## 『クラブマンシリーズ指定銘柄タイヤ変更に関するお知らせ』

## 指定タイヤ「DIREZZA ZⅢ CUP」の仕様変更について

DIREZZA ZⅢ CUP （新品番： 357166 ）

### ①セリアル（製造週表記）

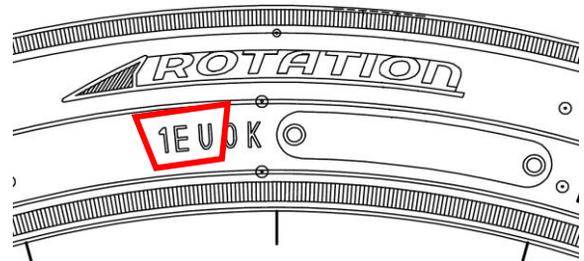
【1924】以降が仕様変更品となります。

### ③サイドウォール部ロゴの大きさ

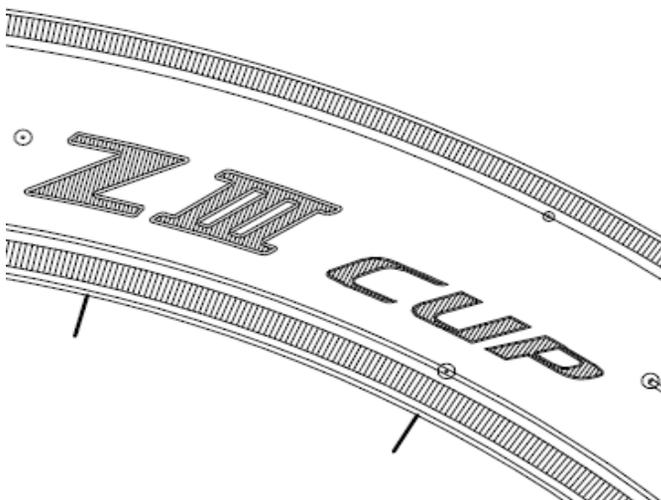
仕様変更品は【CUP】の文字が現行品に比べて大きくなっております。

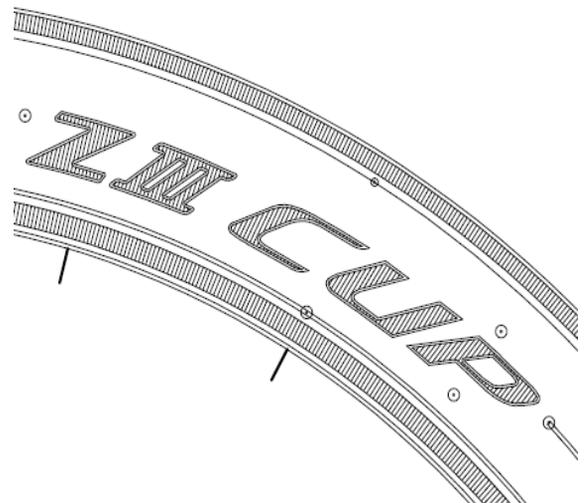
【1EU】が仕様変更品となります。またセリアル刻印側のローテーションマークの向きが**左方向**となります。
